RELATÓRIO DA AUDIÊNCIA PÚBLICA Nº 145/2013

As rodovias BR-040/DF/GO/MG, trecho Brasília/DF – Juiz de Fora/MG e BR-116/MG, trecho Além Paraíba/MG – Divisa Alegre/MG, integram a 3ª Etapa do Programa de Concessão de Rodovias Federais, fase I e estão previstas no Programa Nacional de Desestatização – PND, pelo Decreto nº 2.444, de 30 de dezembro de 1997, o qual foi alterado pelos Decretos nº 5.432/2005 e nº 6.892/2009. Compõe ainda o Programa de Investimentos em Logística lançado pelo Governo Federal em 15/08/2012 e o Programa de Aceleração do Crescimento - PAC.

A audiência teve por objetivo colher sugestões e contribuições aos Estudos de Viabilidade Técnica e Econômica e ao Programa de Exploração das rodovias BR-040/DF/GO/MG, trecho Brasília-DF – Juiz de Fora/MG e BR-116/MG, trecho Além Paraíba/MG – Divisa Alegre/MG, ambas integrantes da 3ª Etapa das Concessões Rodoviárias Federais – Fase I.

Figura 1: Localização do trevo de acesso a Moeda, a 1,5 Km do local onde foi realizada a contagem, e do local proposto para o posto de pedágio, a 3 Km deste mesmo local, em direção a Belo Horizonte.

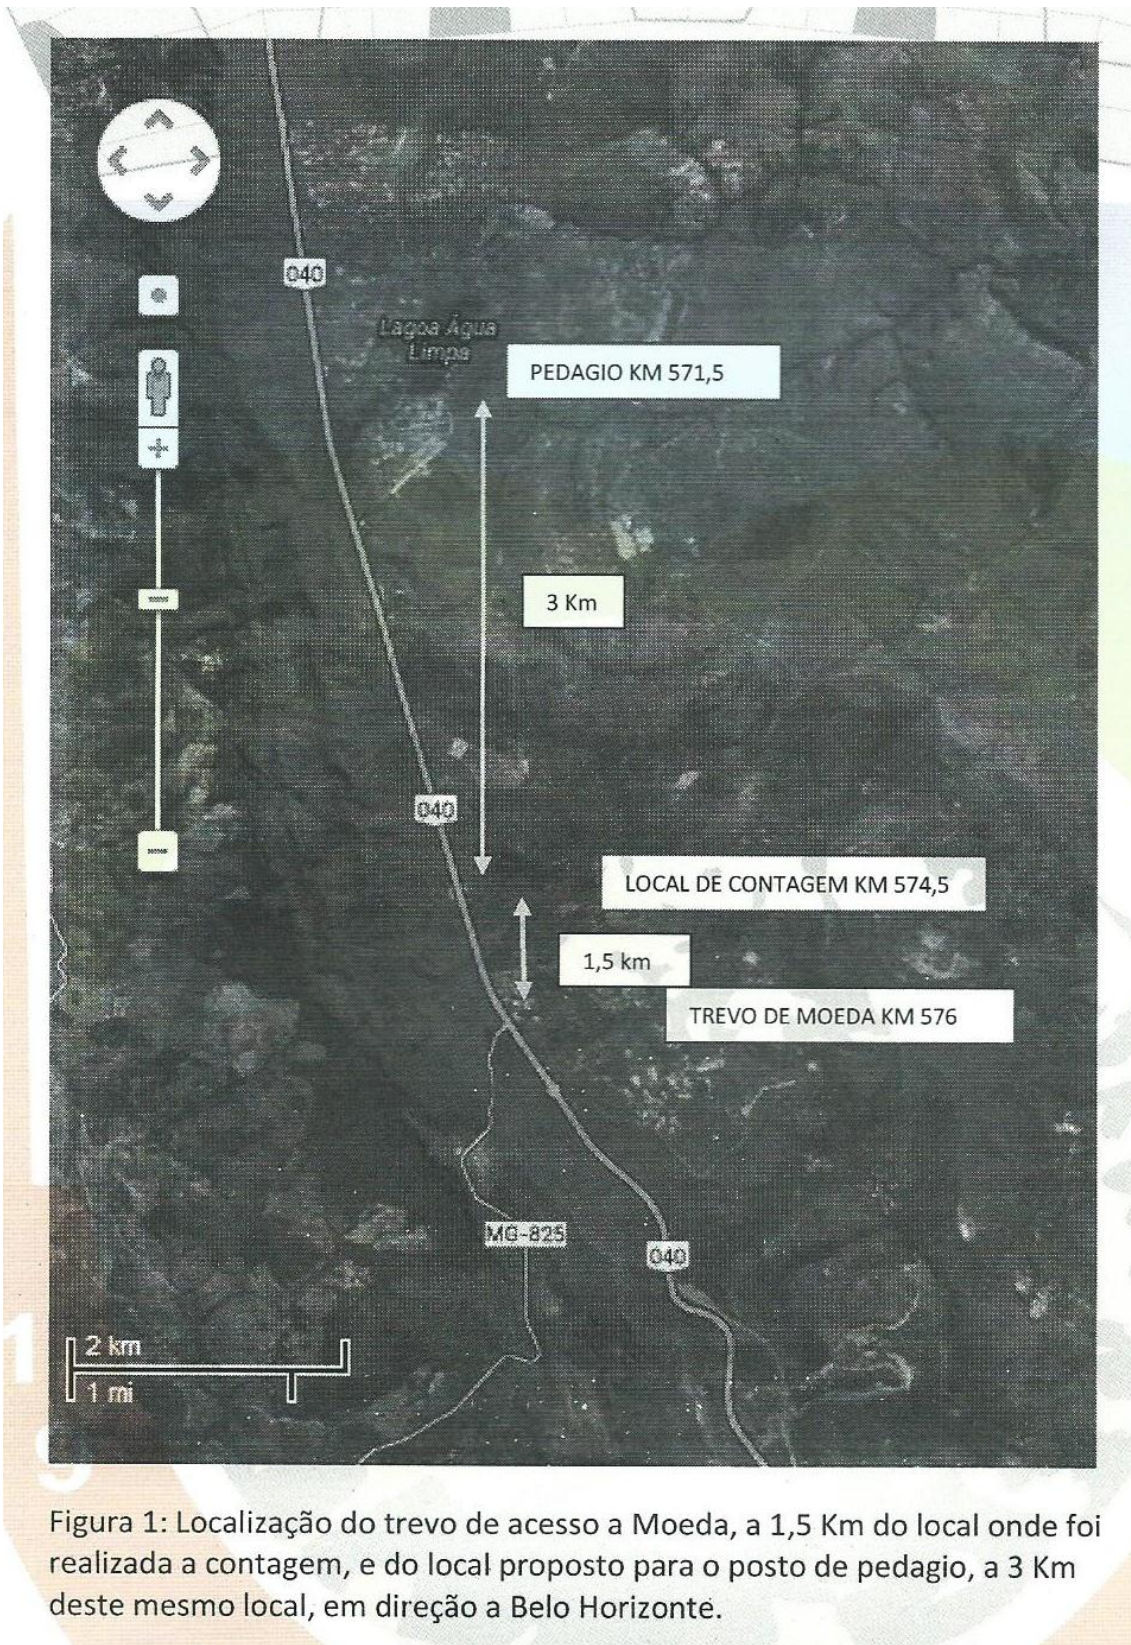
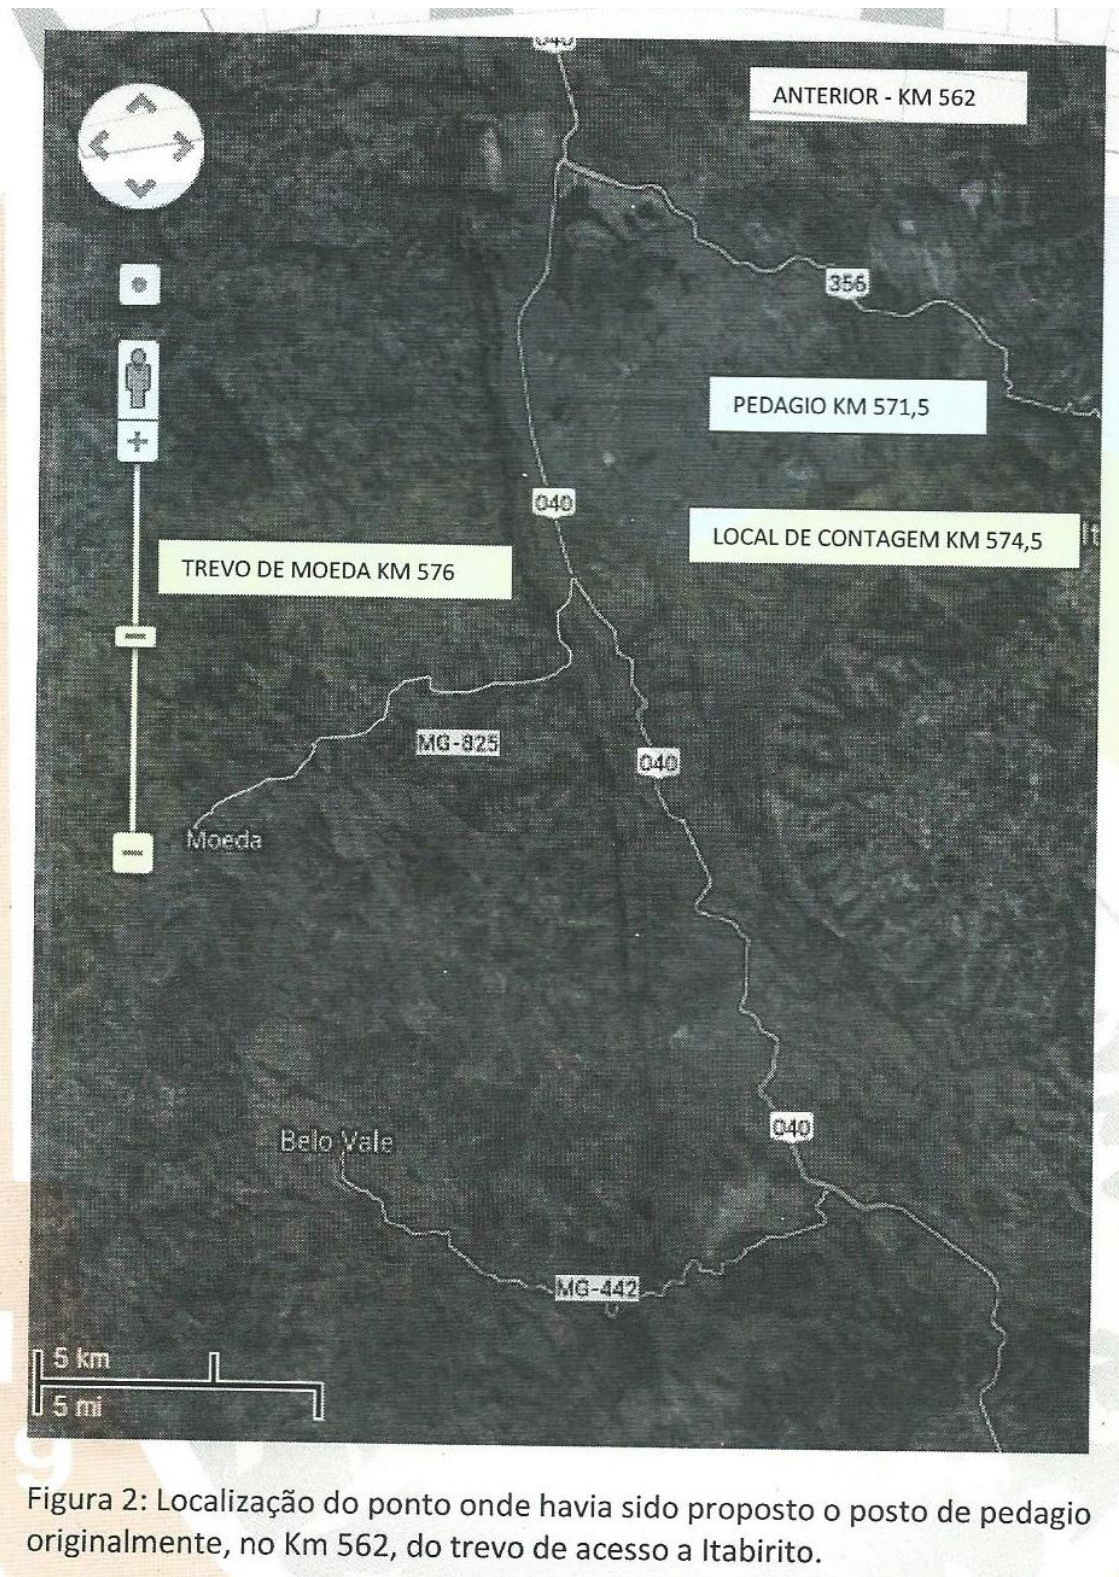
Por que, então, o posto de pedágio foi implantado 3 Km em direção a Belo Horizonte, no Km 571,5? Se é possível mudar um posto de pedágio 10 km como foi feito para atender aos condomínios, e é possível implantar o posto 3 Km à norte do local de contagem, certamente é possível implantar este posto, igualmente, alguns poucos quilômetros a sul, de forma a liberar a população de Moeda deste encargo. Certamente, o tráfego originado de Moeda é absolutamente desprezível em relação ao tráfego da BR-040 e não causa nenhum impacto econômico na concessão da estrada. Certamente, também, é infimamente menor que o tráfego dos condomínios que tiveram tamanha atenção por parte da ANTT, e não mais será contabilizado no tráfego pagante do pedágio. Mas certamente, para a população de Moeda, este pedágio representa um encargo insuportável na já combatida renda familiar dos munícipes.

Moeda em direção sul. Após nosso trevo de acesso, não existem outros, por um trecho de mais de 20 Km (vide figura 2 em anexo), ou seja, em nada modifica a colocação deste posto em qualquer ponto destes 20 Km, que certamente tem locais tecnicamente apropriados para localização de um posto de pedágio.

o tráfego estimado para a praça não se altera nesse local. A topografia ondulada dificulta a implantação de praça de pedágio ao sul do km 575,1, uma vez que, por motivos de segurança, deve ser implantada em segmento plano e em reta.
